Pielikums Nr.1

Created: 11-06-2021

Plan: Fridrika iela_2; Spēkstacija Nr 1 Plāns

● #61 - Ēkai ir metāla durvis, bez siltumizolācijas, kas neatbilst LBN 002-19 "Norobežojošo konstrukciju siltumtehnika" 3.tabulas prasībām.

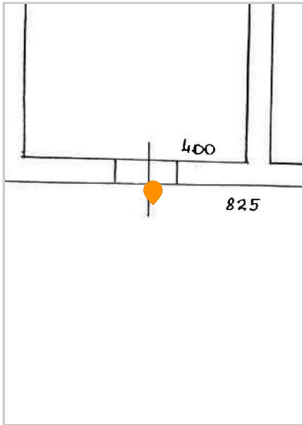
Ēkai ir metāla durvis, bez siltumizolācijas, kas neatbilst LBN 002-19 "Norobežozošo konstrukciju siltumtehnika" 3.tabulas prasībām.

Ēkas betona lievenis ir bojāts erozijas procesa rezultātā, daļa no betona lieveņa konstrukcijas ir atlūzusi, lievenis nepilda sākotnēji paredzēto funkciju.

Virš durvīm ir izbūvēta ķīļveida pārsedze no silikāta ķieģeļiem. Pārsedzes virsnormatīvu deformāciju pazīmes nav konstatētas.

Ēkas pamatu apmetums ir izdēdējis, atsedzot pamata konstrukciju. Pamati nav aizsargāti pret turpmākiem bojājumiem nelabvēlīgu laika apstākļu ietekmē.

● #5 - Iekštelpās ķieģeļu mūra sienu apdare ir veikta ar kaļķa-cementa apmetumu, daļa apmetuma ir krāsota, daļa balsināta ar kaļķu javu.

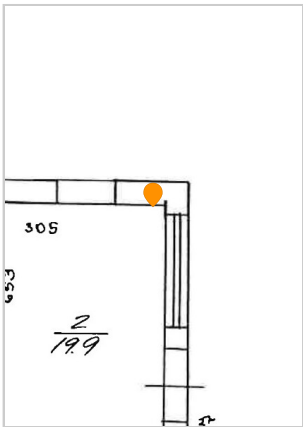
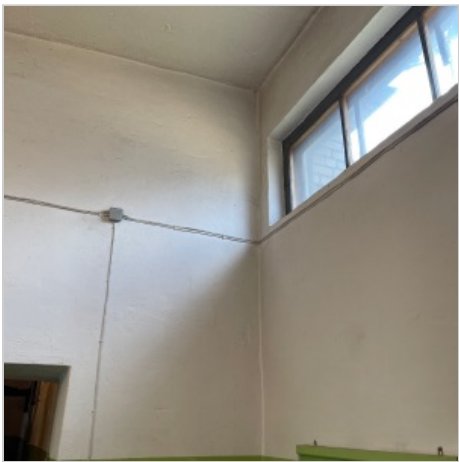
Iekštelpās ķieģeļu mūra sienu apdare ir veikta ar kaļķa-cementa apmetumu, daļa apmetuma ir krāsota, daļa balsināta ar kaļķu javu.

Ēkai pie ieejas ir izbūvēti divi logi dubulta koka rāmja konstrukcijas ar stiklojumu. Logi neatbilst LBN 002-19 "Norobežojošo konstrukciju siltumtehnika" 3.tabulas prasībām.

● **#4 - Ēkas starpsienā pie pārseguma ir konstatēta diagonāla plaisa, nepieciešams veikt padziļinātu tehnisko izpēti, lai noteiktu plāsmas rašanās cēloni un, nepieciešamības gadījumā, izstrādātu konstrukcijas pastiprinājuma risinājumu.**

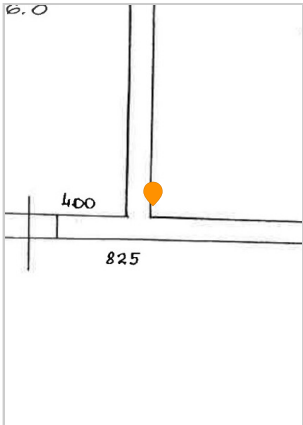
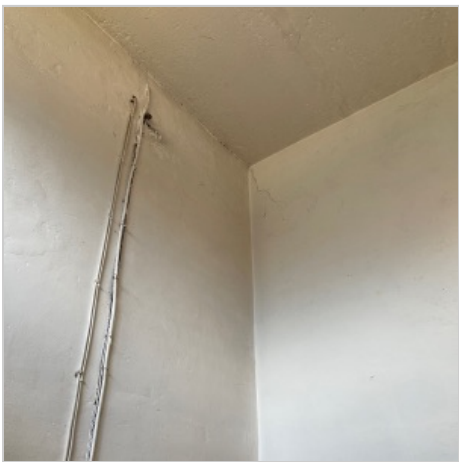
Ēkas starpsienā pie pārseguma ir konstatēta diagonāla plaisa, nepieciešams veikt padziļītātu tehnisko izpēti, lai noteiktu plāsmas rašanās cēloni un, nepieciešamības gadījumā, izstrādātu konstrukcijas pastiprinājuma risinājumu.

Ēkas grīdā ir izbūvēta kanālu sistēma elektrokabeļu guldīšanai, kas nosepta ar metāla vākiem. Uz sienām ir izbūvēta zemējuma metāla lenta.

● **#48 - Abu blakus stāvošo transformatoru apakšstacijas ēku sienu mūris nav izbūvēts ar ķieģeļu pārsiešanas metodi. Ēku savienojuma zonā ir konstatēta plaisa, kas liecina par abu ēku atsevišķiem deformatīviem procesiem.**

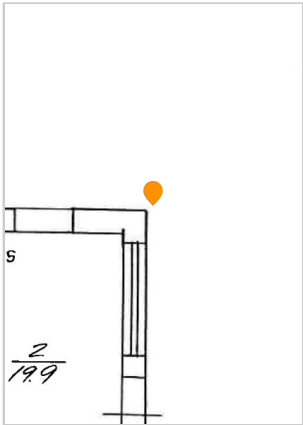
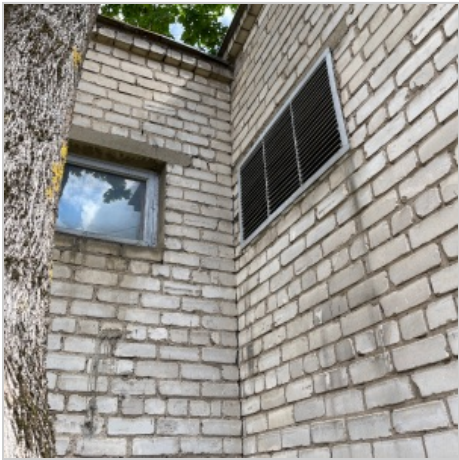
Abu blakus stāvošo transformatoru apakšstacijas ēku sienu mūris nav izbūvēts ar ķieģeļu pārsiešanas metodi. Ēku savienojuma zonā ir konstatēta plaisa, kas liecina par abu ēku atsevišķiem deformatīviem procesiem.

● **#60 - Parapeta skārda lāseņi nepilda mūra sienas aizsardzības no notekūdeņiem funkciju, Uz mūra sienas konstrukcijas ir izveidojušies mitruma piesātināti iecirkņi, kas veicina mūra eroziju.**

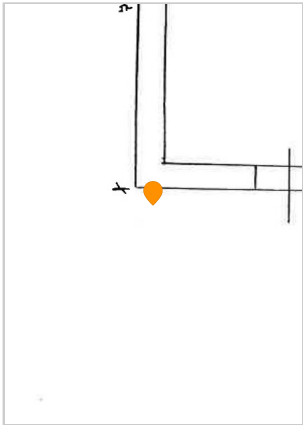
Parapeta skārda lāseņi nepilda mūra sienas aizsardzības no notekūdeņiem funkciju, Uz mūra sienas konstrukcijas ir izveidojušies mitruma piesātināti iecirkņi, kas veicina mūra eroziju.

Virspamatu zonā ir konstatēta slīpa plaša mūra konstrukcijā, kas radusies mūra konstrukcijas erozijas rezultātā.

Ēkas lietusūdens apmale ir degradēta un nepilda savu funkciju.

Cokla apmetums ir izdēdējis un lokāli ir atsegtas pamata konstrukcijas.

● **#56 - Lietus ūdens novadīšanas tekne ir bojāta un atrodas neapmierinošā tehniskā stāvoklī, kā rezultātā nepilda savu funkciju un lietus ūdeņi skalo ēkas pamatu konstrukciju.**

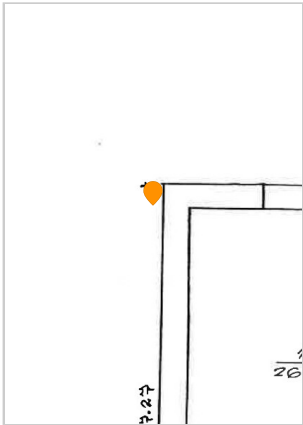
Sanita Rubene	Lietus ūdens novadīšanas tekne ir bojāta un atrodas neapmierinošā tehniskā stāvoklī, kā rezultātā nepilda savu funkciju un lietus ūdeņi skalo ēkas pamatu konstrukciju.	10 Jun 06:20
Sanita Rubene	Ķieģeļu mūra konstrukcija blakus esošām ēkām nav savstarpēji pārsieta, būves strādā kā pilnībā nodalīti būvapjomi.	10 Jun 06:20
Sanita Rubene	Pamatu apmetums ir izdēdējis regulāras lietus ūdens iedarbības rezultātā.	10 Jun 06:21
Sanita Rubene	Ēkas lietus ūdens notekapmale ir bojāta regulāras lietus ūdens iedarbības un sasalšanas-atkušanas ciklu iedarbes rezultātā.	10 Jun 06:23

#58 - Ēkas lietusūdens apmale ir bojāta, lokāli ir sāciel apmales betona sadalīšanās process cikliskas sala un ūdens iedarbības rezultātā.

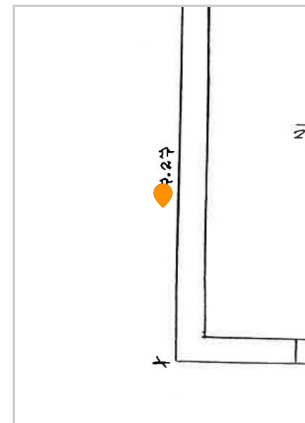
Ēkas lietussūdens apmale ir bojāta, lokāli ir sāciel apmales betona sadalīšanās process cikliskas sala un ūdens iedarbības rezultātā.

Ēkas pamatu apmetums ir izdēdējis, horizontālā hidroizolācija ir atsegta, redzami lokāli horizontālās hidroizolācijas bojājumi, lokāli ir atsegta pamatu konstrukcija.

Sienu mūra konstrukcijā ir konstatētas vertikāl rakstura plaisas mūra šuvju vietās, nepieciešams novērst regulāru mūra konstrukcijas šuvju izskalošanu dēļ bojātas lietuss ūdeņu savākšanas sistēmas.

- **#9 - Ēkas galvenajai ieejai ir divviru dubultās koka durvis. Durvis ir savērpušās un nav blīvi aizveramas. Durvju konstrukcija neatbilst LBN 002-19 "Būvju norobežojošo konstrukciju siltumtehnika" 3.tabulas prasībām.**

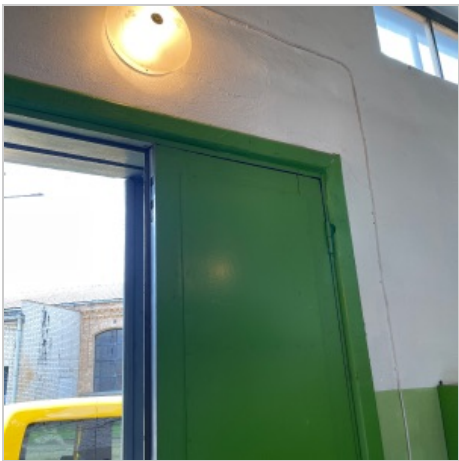
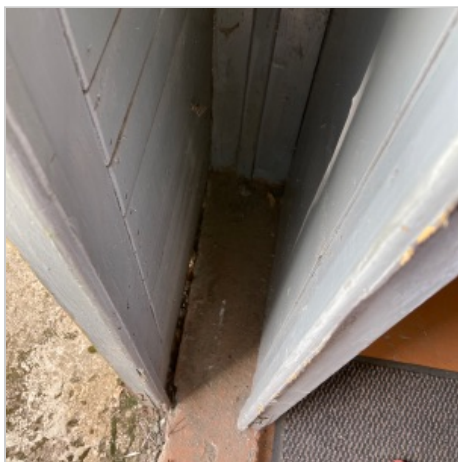
Ēkas galvenajai ieejai ir divviru dubultās koka durvis. Durvis ir savērpušās un nav blīvi aizveramas. Durvju konstrukcija neatbilst LBN 002-19 "Būvju norobežojošo konstrukciju siltumtehnika" 3.tabulas prasībām.

Galvenās ieejas betona lievenis ir mehāniski bojāts erozijas ietekmē un pilnvērtīgi nepilda savu funkciju.

● #31 - Diagonāla plaisa mūrī, plaisa pārseguma un dienas savienojumā

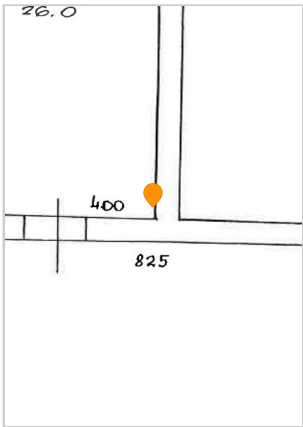
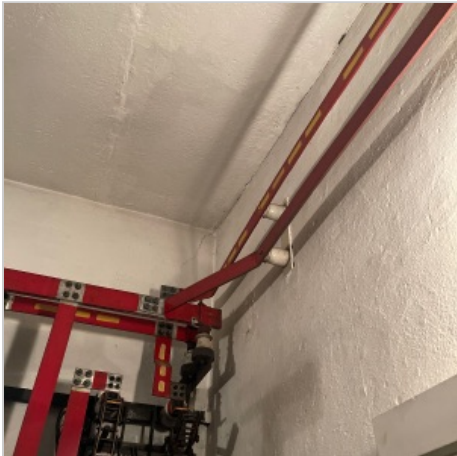
Konstatēta diagonāla caurejoša plaisa starpsienas mūra konstrukcijā, kā arī plaisa pārseguma un sienas savienojumā

Nepieciešams veikt padziļinātu tehnisko izpēti, lai noskaidrotu plaisu rašanās cēloni un izstrādātu konstrukcijas pastiprinājuma risinājumu.

● #62 - Siena tiek izmantota kā kontakttīkla balsta punkts, jāveic sienas mūra konstrukcijas noturības aprēķns, lai noteiktu kontakttīkla bāsta ietekmi uz sienas noturību.

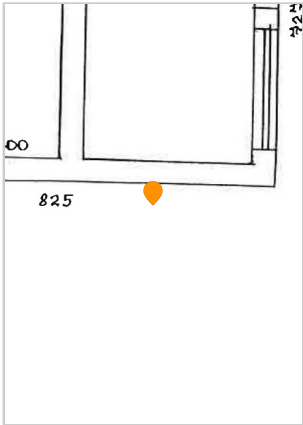
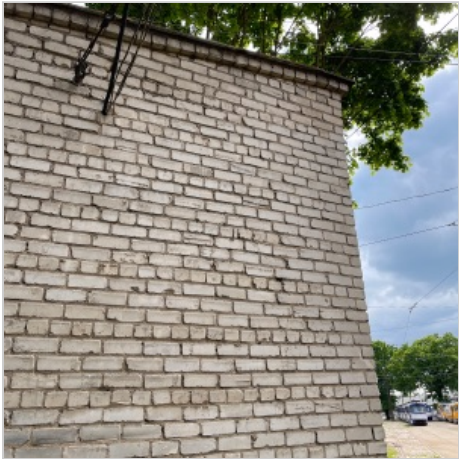
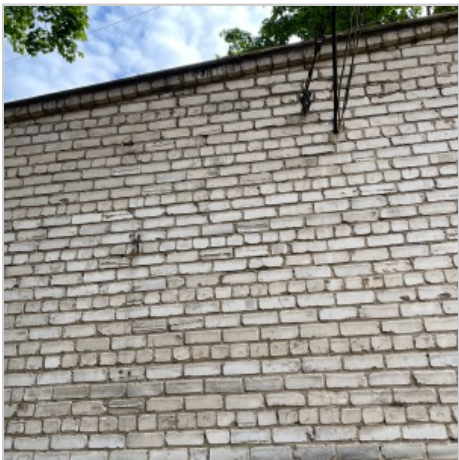
Siena tiek izmantota kā kontakttīkla balsta punkts, jāveic sienas mūra konstrukcijas noturības aprēķns, lai noteiktu kontakttīkla bāsta ietekmi uz sienas noturību.

Sienas mūra konstrukcijā ir konstatētas lokāli izvietotas plaisas mūra šuvēs, kas ir radušās mūra konstrukcijas erozijas rezultātā, ēkas virspamatu daļai ir konstatējami mitruma radīti bojājumi dēļ neesošas lietussūdens apmales.

Pamatu apmetums ir izdēdējis un nepilda pamatu konstrukcijas aizsardzības funkciju.

#29 - Telpā ir ārdurvis ar metāla lokšņu apšuvumu, ārdurvis neatbilst LBN 002-19 "Ēku norobežojošo konstrukciju siltumtehnika" prasībām.

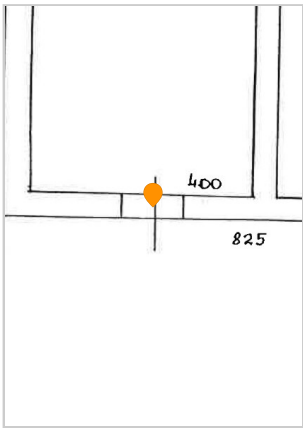
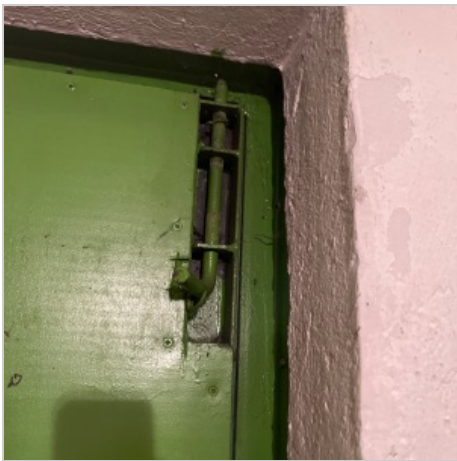
Telpā ir ārdurvis ar metāla lokšņu apšuvumu, ārdurvis neatbilst LBN 002-19 "Ēku norobežojošo konstrukciju siltumtehnika" prasībām.

Durvis ir savērpušās un nav blīvi aizveramas.

● #57 - Plaisa 170mm no ēkas stūra

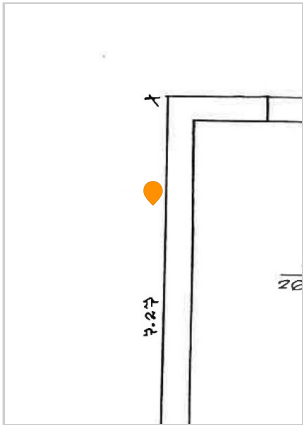
Plaisa 170mm no ēkas stūra
Plaisa mūra konstrukcijā. Nepieciešams izstrādāt mūra konstrukcijas pastiprinājuma risinājumu un novērst lietus ūdens noteku sistēmas bojājumus, lai novērstu tālāku mūra konstrukciju bojājumu progresu.

● **#59 - Bojāta lietus ūdens savākšanas sistēmas tekne, kā rezultātā uz mūra sienas veidojas notecējumi un mūra konstrukcijas elementu bojājumi.**

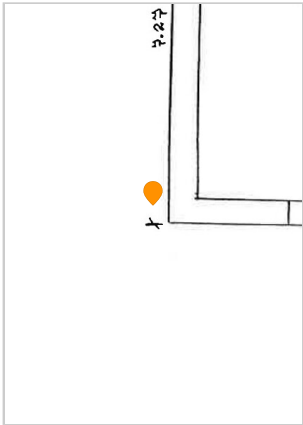
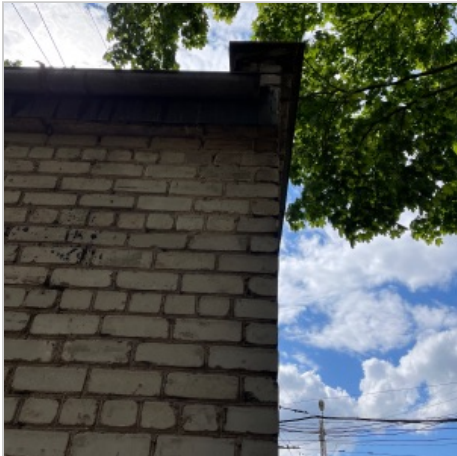
Bojāta lietus ūdens savākšanas sistēmas tekne, kā rezultātā uz mūra sienas veidojas notecējumi un mūra konstrukcijas elementu bojājumi.

Lietus ūdens apmale ēkas daļā ir degradēta un vairs nepilda pamatu konstrukcijas aizsardzības funkciju.

#63 - Jumts
Priority 2 | Sanita Rubene | -
Plan: Fridrika iela_2; Spēkstacija Nr 1 Plāns
Created 01-06-2021

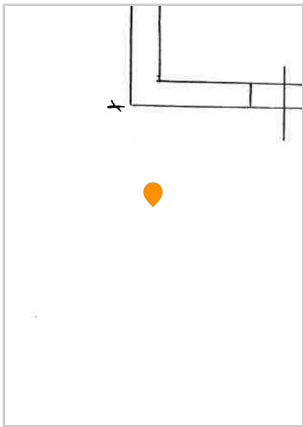
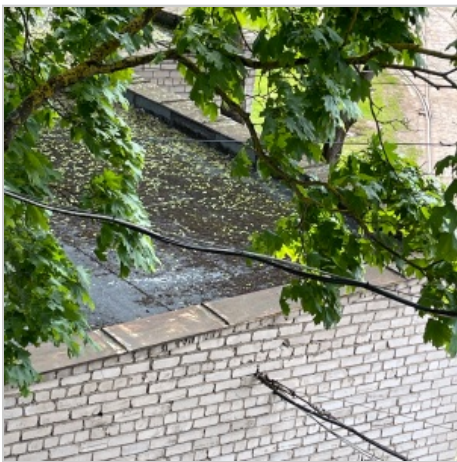
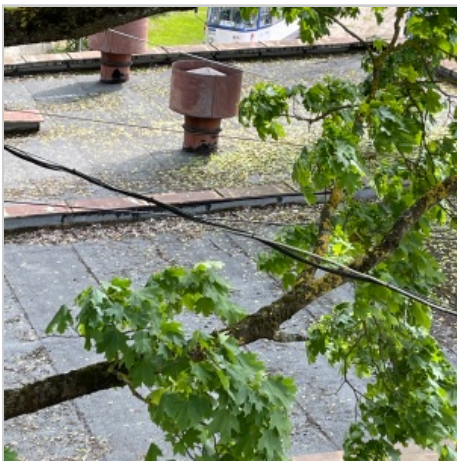
Apsekošanas veikšanas laikā netika nodrošināta piekļuve jumtam. Vizuāli apsekojot jumtu no blakus esošās ēkas ārējām kāpnēm, var secināt, ka jumta segums ir izbūvēts no bitumena ruļļu materiāla, parapetiem ir skārda segums, kas ir ar vizuāli konstatējamiem rūsas bojājumiem. Uz jumta seguma veidojas pelķes.

Ēkas ūdens teknes un notekas nav tīrītas un ir pilnas ar lapām u.c.organiku, kas traucē pilnvērtīgu lietuss ūdeņu savākšanu un novadīšanu no jumta, kā rezultātā sienu mūra konstrukcijas tiek pakļautas regulārai lietuss ūdens iedarbībai.

● **#35 - Uz ēkas pārseguma dzelzsbetona paneļiem un starpsienas mūra konstrukcijas ir konstatēti mitruma radīti bojājumi, kas ļauj izdarīt secinājumu, ka ēkas jumta hidorizolācija ir bojāta un nepilda savu funkciju. Nepieciešams veikt hidroizolācijas atjaunošanu,**

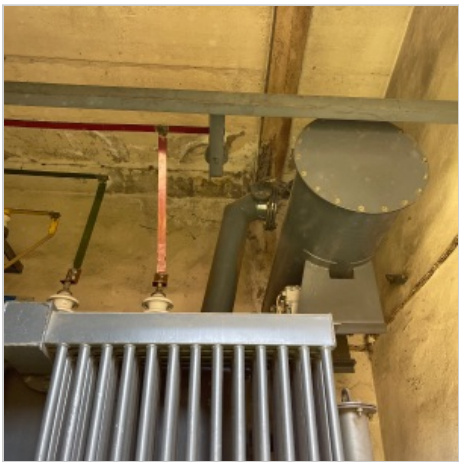
Uz ēkas pārseguma dzelzsbetona paneļiem un starpsienas mūra konstrukcijas ir konstatēti mitruma radīti bojājumi, kas ļauj izdarīt secinājumu, ka ēkas jumta hidrozolācija ir bojāta un nepilda savu funkciju.
Nepieciešams veikt hidroizolācijas atjaunošanu, lai novērstu mitruma nokļūšanu uz transformatora.

#19 - Sienas konstrukcijas apmetumā ir konstatēta plaisa, nepieciešams veikt padziļinātu tehnisko izpēti, lai noteiktu plaisas rašanās cēloni un, nepieciešamības, gadījumā, izstrādātu konstrukcijas pastiprinājuma risinājumu.

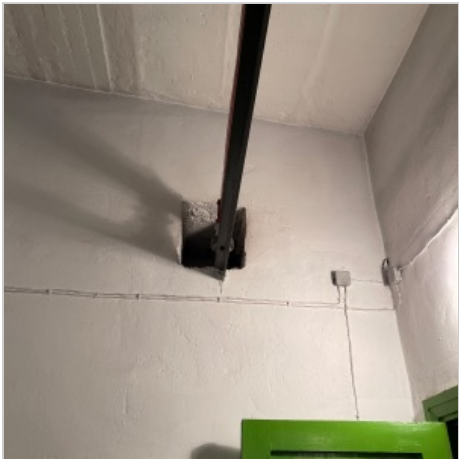
Sienas konstrukcijas apmetumā ir konstatēta plaisa, nepieciešams veikt padziļinātu tehnisko izpēti, lai noteiktu plaisas rašanās cēloni un, nepieciešamības, gadījumā, izstrādātu konstrukcijas pastiprinājuma risinājumu.

● #54 - Pamatu apmetums izdēdējis, lokāli atsegta pamatu konstrukcija, konstatēti horizontālās hidroizolācijas bojājumi.

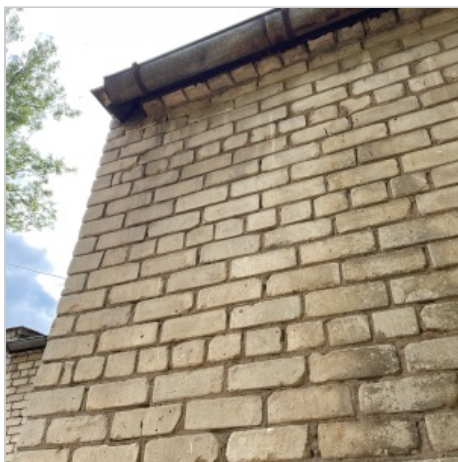
Pamatu apmetums izdēdējis, lokāli atsegta pamatu konstrukcija, konstatēti horizontālās hidroizolācijas bojājumi.

Konstatēti mūra konstrukcijas bojājumi erozijas procesu un mitruma iedarbības rezultātā.

● #40 - Ēkas pārsegums ir izbūvēts no dzelzsbetona paneļiem un metāla sijām. Lokālās paneļu balsta vietās ir konstatētas plaisas, nepieciešams veikt padziļinātu tehnisko izpēti un izstrādāt mūra konstrukcijas pastiprinājuma risinājumu.

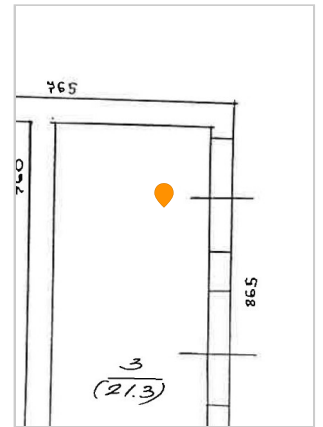
Ēkas pārsegums ir izbūvēts no dzelzsbetona paneļiem un metāla sijām. Lokālās paneļu balsta vietās ir konstatētas plaisas, nepieciešams veikt padziļinātu tehnisko izpēti un izstrādāt mūra konstrukcijas pastiprinājuma risinājumu.

● #21 - Sienas konstrukcijas apmetumā ir konstatēta plaisa, nepieciešams veikt padziļinātu tehnisko izpēti, lai noteiktu plaisas rašanās cēloni un, nepieciešamības, gadījumā, izstrādātu konstrukcijas pastiprinājuma risinājumu.

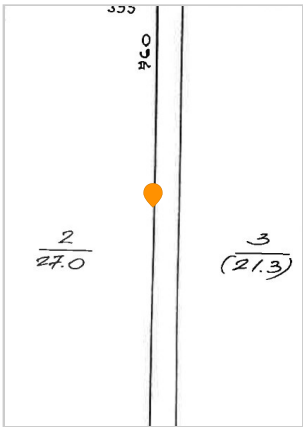
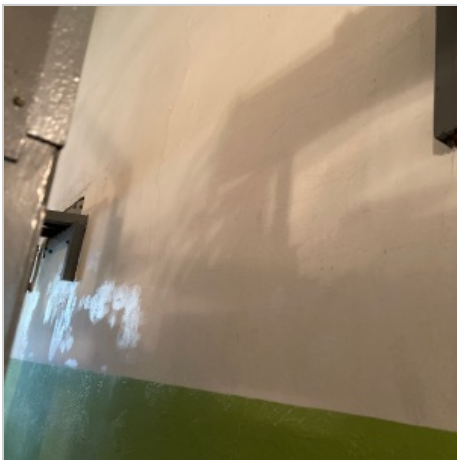
Sienas konstrukcijas apmetumā ir konstatēta plaisa, nepieciešams veikt padziļinātu tehnisko izpēti, lai noteiktu plaisas rašanās cēloni un, nepieciešamības, gadījumā, izstrādātu konstrukcijas pastiprinājuma risinājumu.

#22 - Starp telpām ir izbūvētas koka konstrukcijas durvis.

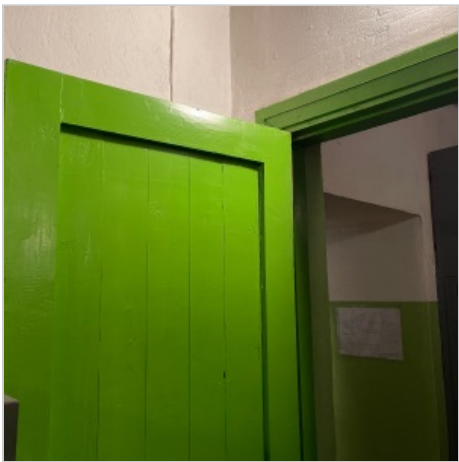
Atbilstoši LEK 047 prasībām, transformatoru apakšstacijas ēkās durvīm ir jābūt no nedegoša vai grūti degoša materiāla. Esošās durvis neatbilst uzskaitītajām prasībām.

● **#38 - Ēkas starpsienas un gala sienas avienojuma mezglā ir konstatēta plaisa. Nepieciešams veikt padziļinātu izpēti un noteikt plaisas rašanās cēloni, kā arī izstrādāt konstrukcijas pastiprinājuma risinājumu.**

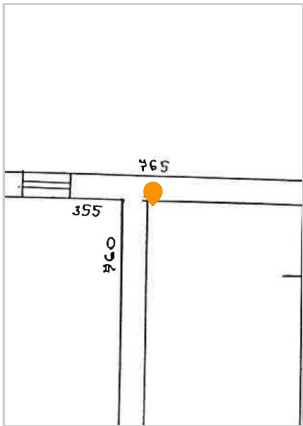
Ēkas starpsienas un gala sienas savienojuma mezglā ir konstatēta plaisa. Nepieciešams veikt padziļinātu izpēti un noteikt plaisas rašanās cēloni, kā arī izstrādāt konstrukcijas pastiprinājuma risinājumu.

#26 - Plaisa sienā 120mm no ailas

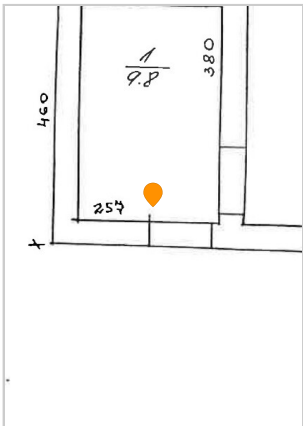
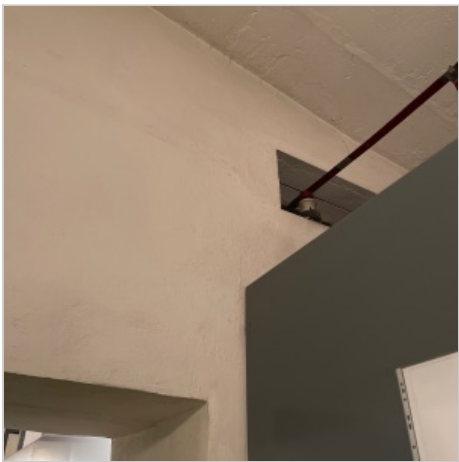
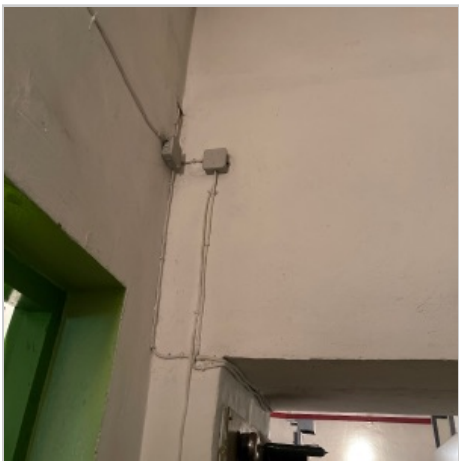
Ailas ķieģeļu sienās, 120mm attālumā no ailas ir konstatēta plaisa apmetumā. Nepieciešams veikt padziļinātu tehnisko izpēti, lai noteiktu plaissas rašanās cēloni un, nepieciešamības gadījumā, izstrādātu konstrukcijas pastiprinājuma risinājumu.

● **#18 - Ēkai izbūvēts dubulta koka rāmja konstrukcijas ar stiklojumu logs . Logs neatbilst LBN 002-19 "Norobežojošo konstrukciju siltumtehnika" 3.tabulas prasībām.**

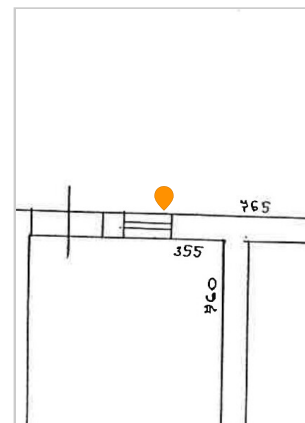
Ēkai izbūvēts dubulta koka rāmja konstrukcijas ar stiklojumu logs . Logs neatbilst LBN 002-19 "Norobežojošo konstrukciju siltumtehnika" 3.tabulas prasībām.

Blakus logam konstatēta caurejoša plaiss mūra sienā.

● **#55 - Pamatu apmetums izdēdējis, lokāli atsegta pamatu konstrukcija, konstatēti horizontālās hidroizolācijas bojājumi.**

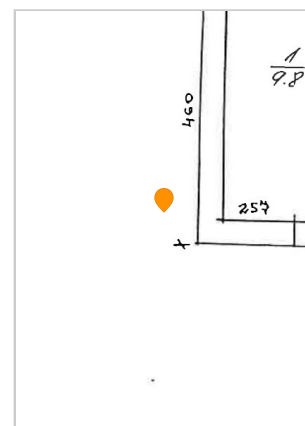
Pamatu apmetums izdēdējis, lokāli atsegta pamatu konstrukcija, konstatēti horizontālās hidroizolācijas bojājumi.

Konstatēti mūra konstrukcijas bojājumi erozijas procesu un mitruma iedarbības rezultātā dēļ bojātas lietuss ūdens notek sistēmas.

● #17 - Telpā ir ārdurvis ar metāla lokšņu apšuvumu, ārdurvis neatbilst LBN 002-19 "Ēku norobežojošo konstrukciju siltumtehnika" prasībām. Durvis ir savērpušās un nav blīvi aizveramas.

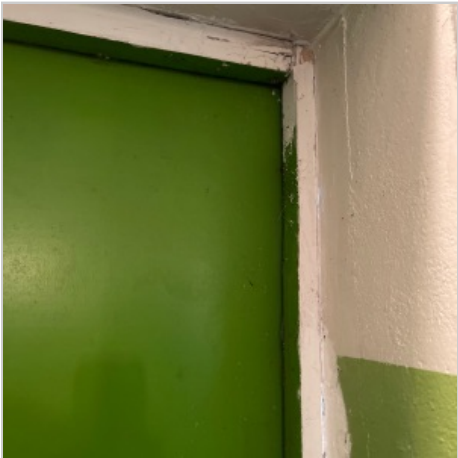
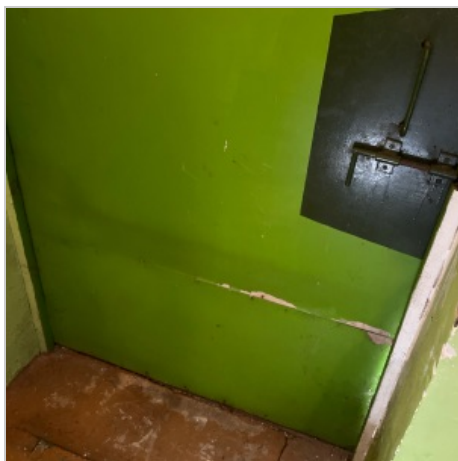
Telpā ir ārdurvis ar metāla lokšņu apšuvumu, ārdurvis neatbilst LBN 002-19 "Ēku norobežojošo konstrukciju siltumtehnika" prasībām. Durvis ir savērpušās un nav blīvi aizveramas.

● **#45 - Konstatēta caurejoša plaisa mūra konstrukcijā virs loga, nepieciešams veikt padziļinātu tehnisko izpēti un izstrādāt konstrukcijas pastiprinājuma risinājumu.**

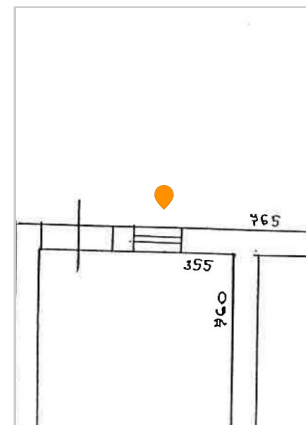
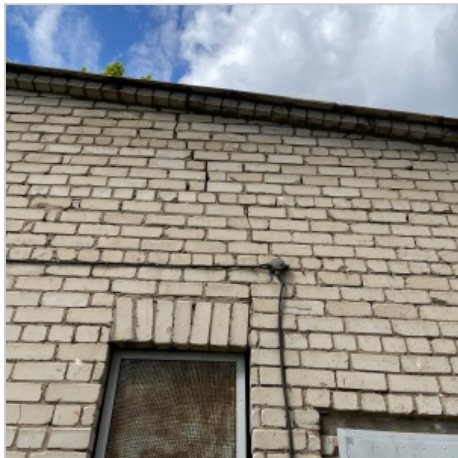
Konstatēta caurejoša plaisa mūra konstrukcijā virs loga, nepieciešams veikt padziļinātu tehnisko izpēti un izstrādāt konstrukcijas pastiprinājuma risinājumu.

● **#51 - Mitruma radīti bojājumi sienas konstrukcijā, kas radušies dēļ bojātas lietus ūdens noteksislēmas. Pamatu apmetums izdēdējis, lokāli atsegta pamatu konstrukcija, konstatēti horizontālās hidroizolācijas bojājumi.**

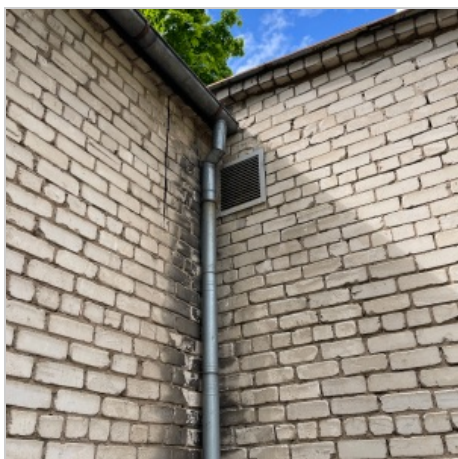
Sanita Rubene	Mitruma radīti bojājumi sienas konstrukcijā, kas radušies dēļ bojātas lietus ūdens noteksislēmas. Pamatu apmetums izdēdējis, lokāli atsegta pamatu konstrukcija, konstatēti horizontālās hidroizolācijas bojājumi.	10 Jun 08:15
---------------	--	--------------
